島根原子力発電所2号炉 安全施設 (コメント回答)

令和元年7月
中国電力株式会社

審査会合における指摘事項への回答【No.1（1／5）】

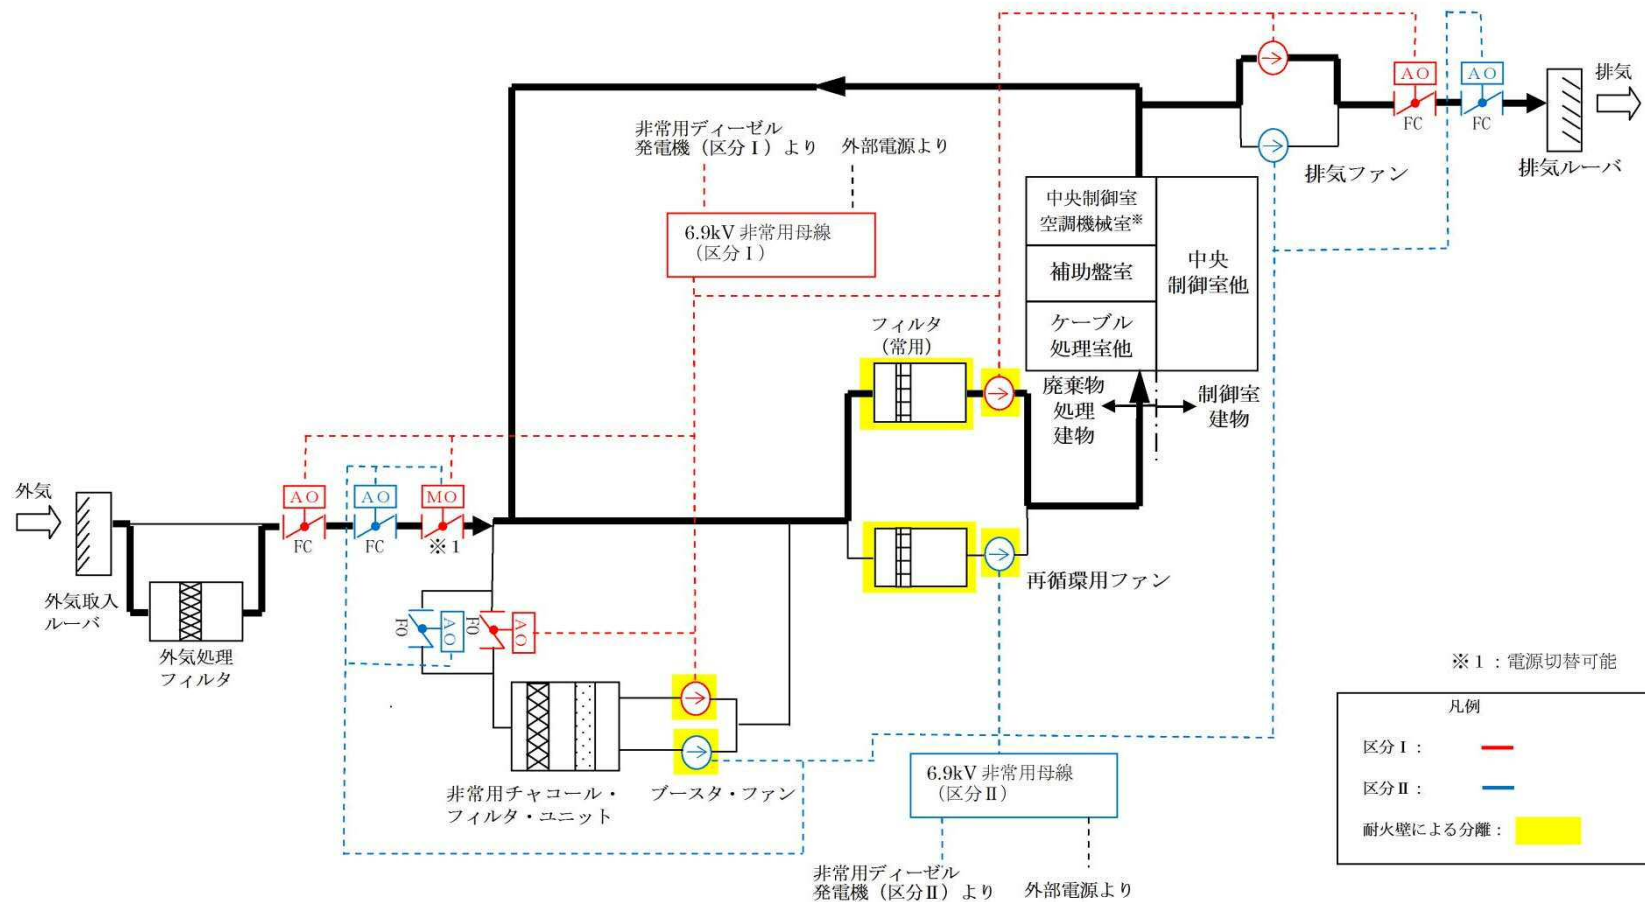
中央制御室空調換気系の排気ファンについて、中央制御室の安全機能の確保に必要な機器ではないとしているが、長期の対応が必要となった場合には排気ファンの使用が考えられるため、この点を踏まえた説明をすること。

- 排気ラインの必要性に関するプラント事故時の評価において、外気取入運転モードを使用しない条件下で、中央制御室バウンダリ内の酸素濃度および二酸化炭素濃度を評価した結果、下表のとおり、一定期間（30日間以上）許容値を満足することを確認している。
- 外気取入運転モードが使用できない場合（排気ファン機能喪失含む）でも、運転員が適宜扉を開放する、給排気隔離弁の開操作（手動操作可能）等により酸欠防止を図ることが可能である。

なお、通常時およびプラント事故時のいずれの状態においても、排気ファンを利用することで酸欠防止の環境改善を効率よく行えることから多重化及び耐震 S クラス施設としての耐震性を確保する設計としている。
